Mission régionale d'autorité environnementale

**Avis sur le projet d'exploitation
du parc éolien du Pied des Monts
à Givry, Sainte-Vaubourg et Vaux-Champagne (08)
porté par la SAS Parc éolien du Pied des Monts**

Nom du pétitionnaire	SAS Parc éolien du Pied des Monts
Communes	Givry, Sainte-Vaubourg et Vaux-Champagne
Département	Ardennes (08)
Objet de la demande	Demande d'autorisation environnementale de construire et d'exploiter un parc éolien de 7 aérogénérateurs et 3 postes de livraison.
Date de saisine de l'Autorité environnementale	27 août 2025

Figure 2: Parcs éoliens à proximité du projet

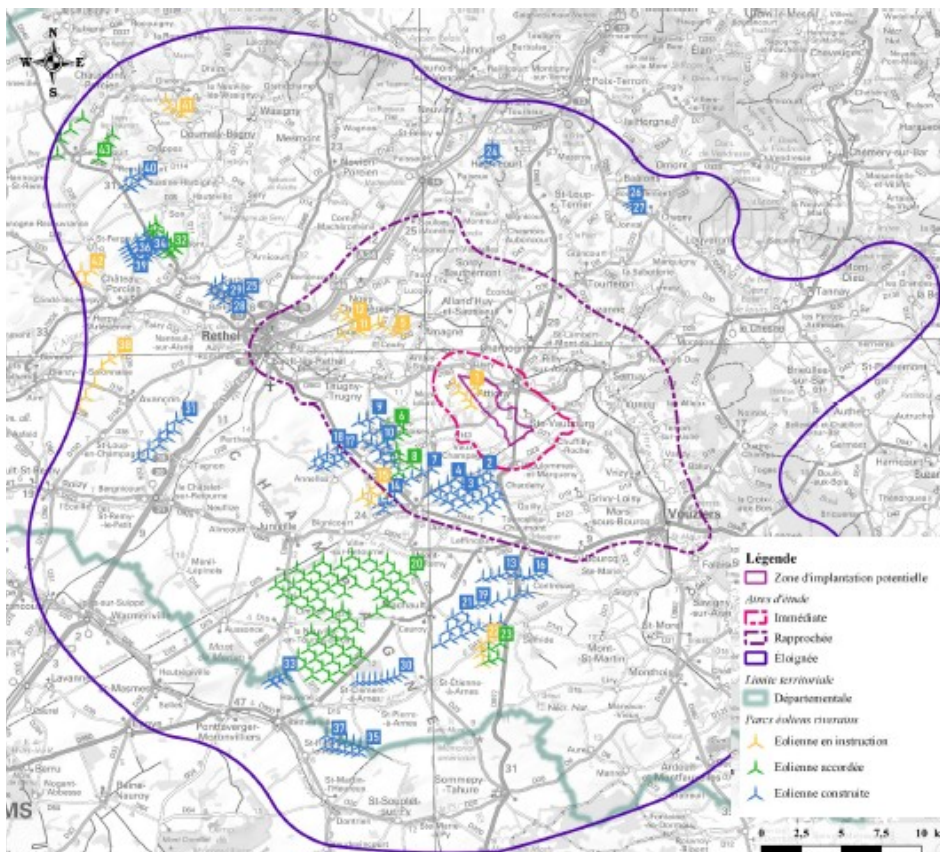
L'aire d'étude rapprochée (5,9 à 13,2 km autour de la ZIP) comprend 10 parcs en exploitation (78 éoliennes), 2 parcs autorisés non construits (9 éoliennes), et 4 parcs en instruction (20 éoliennes). L'aire d'étude éloignée (15,6 à 30 km autour de la ZIP) comprend 18 parcs en exploitation (94 éoliennes), 4 parcs accordés (87 éoliennes) dont certains sont sous procédure de contentieux, et 4 parcs en instruction (18 éoliennes).

Figure 4: Carte des contacts de chauves-souris

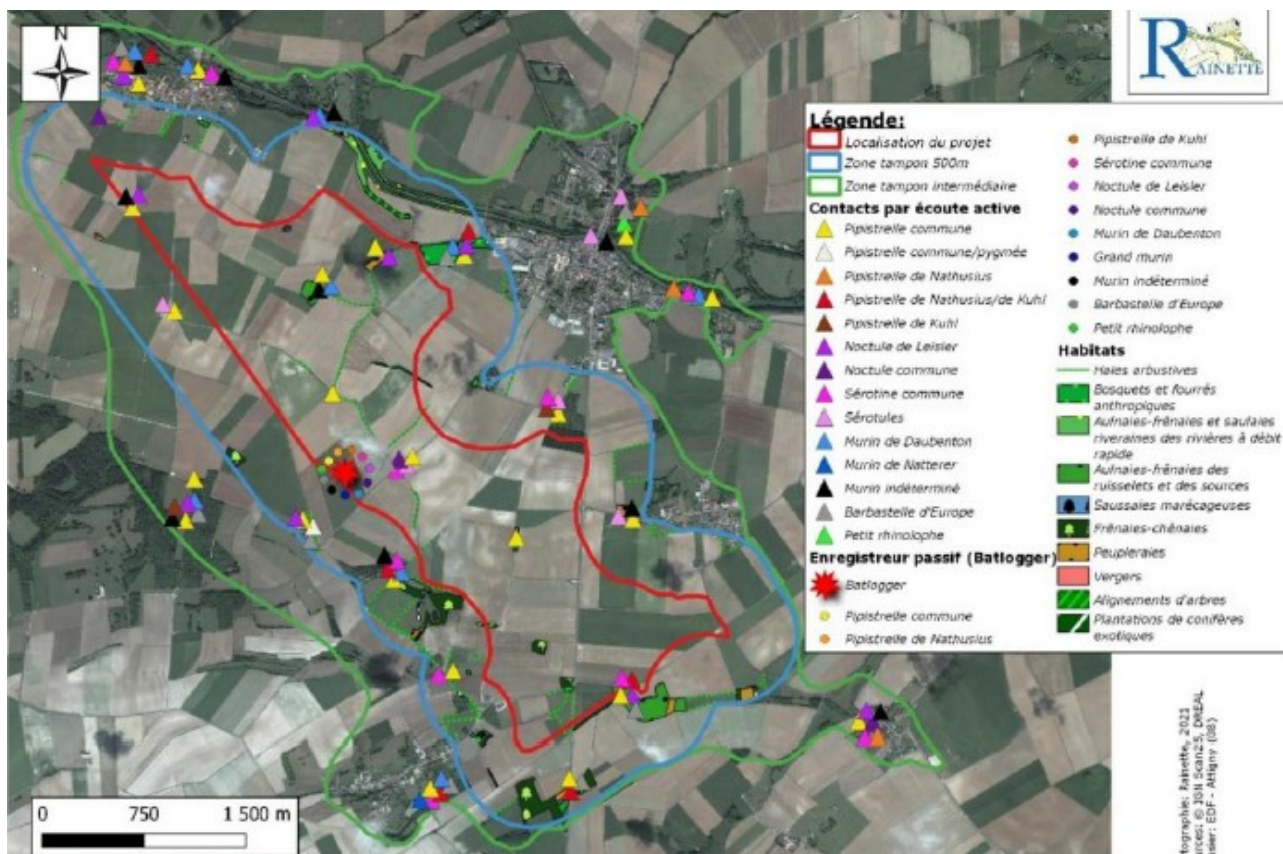
Selon l'étude d'impact, le site est majoritairement occupé par la Pipistrelle commune qui a été contactée à tous les points d'écoute. La deuxième espèce majoritairement contactée est la Pipistrelle de Nathusius, que l'on peut surtout retrouver au niveau des rotors lors de sa migration. Dans une moindre mesure, viennent ensuite les Noctule et Sérotine qui ont été contactées en plus grande proportion à 80 m. Le secteur sud-est présente des intérêts moyens à forts pour les habitats.

L'Ae recommande au pétitionnaire d'éloigner les éoliennes du secteur sud-est présentant des intérêts moyens à forts pour les habitats des chauves-souris.

Figure 7: Diagramme d'encerclement depuis Vaux-Champagne

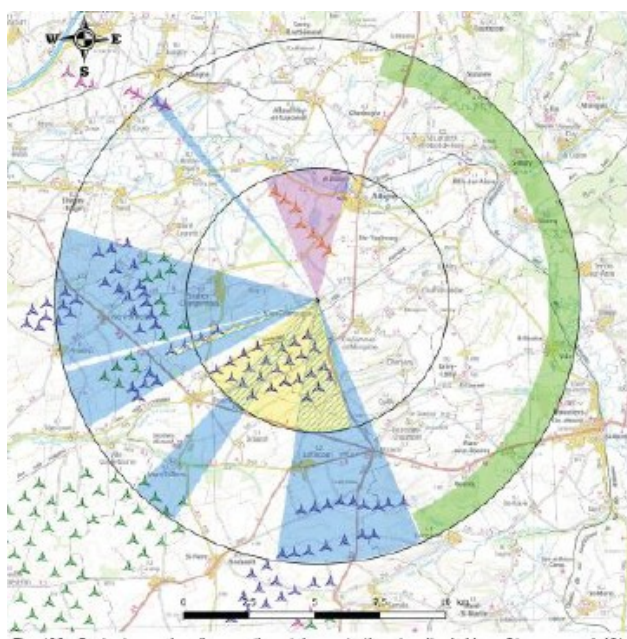
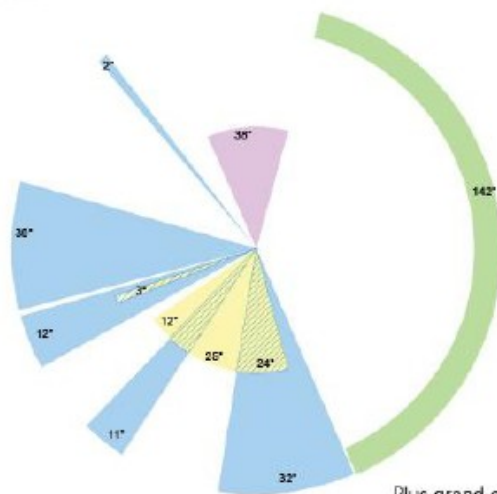
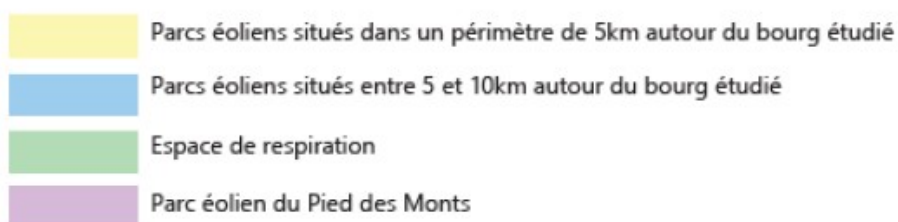
Par exemple, depuis Vaux-Champagne (Cf figure n°7), le dossier indique que le projet ne change pas la situation de risque de saturation, précisant que « *c'est l'indice du plus grand espace de respiration qui est réduit de 50° environ en présence du projet de Pied des monts, mais reste néanmoins supérieur à 140°. Ce constat fait écho à la volonté lors du développement de ce projet de s'inscrire dans un paysage dans lequel le motif éolien est déjà présent, afin d'éviter les effets de mitage* ». L'Ae constate que pour ce village, le plus grand angle sans éolienne est de 142°, soit inférieur à celui qui est recommandé par le SRE Champagne-Ardenne (160° minimum).

L'Ae recommande au pétitionnaire de respecter un angle sans éolienne de 160° à 180° tel que recommandé par le SRE Champagne-Ardennes.
